## MODIFICATIONS AU PPU DU SECTEUR SUD DU CENTRE-VILLE SAINT-ROCH AVANT ADOPTION

#### CMA\_PC\_26 Lauberivière / Centre communautaire

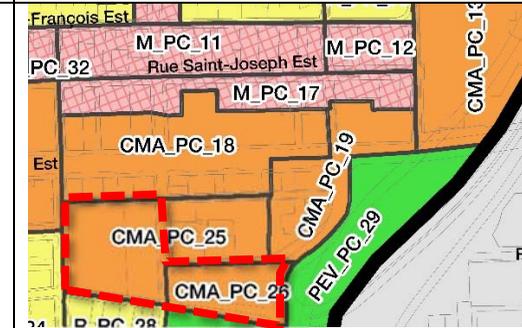
- Agrandir l'aire CMA\_PC\_26 à même le site du YMCA et le stationnement étagé de l'Université du Québec
- Hausser la hauteur à 26 mètres
- Ajout de l'article 596 en vertu duquel **aucun nombre minimal de cases de stationnement n'est prescrit**
- Harmoniser l'aire verte à 5 %

*ESQUISSE : illustrer la réduction de la hauteur sur le site du centre communautaire*

#### CMA\_PC\_19 800, boulevard Charest Est (Terrain Ashton)

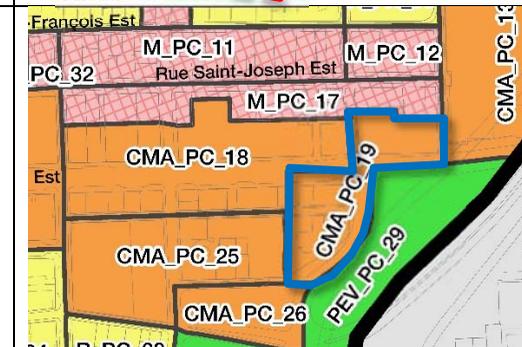
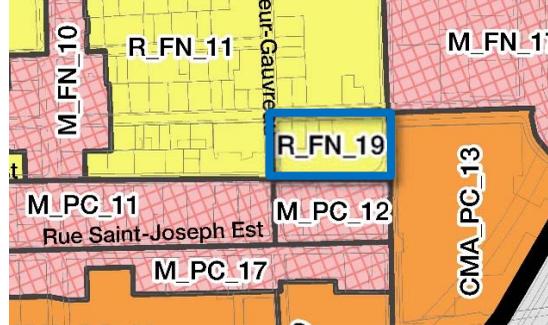
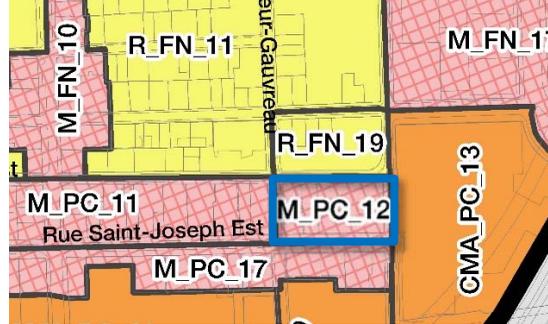
- Ajout critère CUCQ : Des aires de plantations doivent être intégrées le long de la rue Monseigneur-Gauvreau
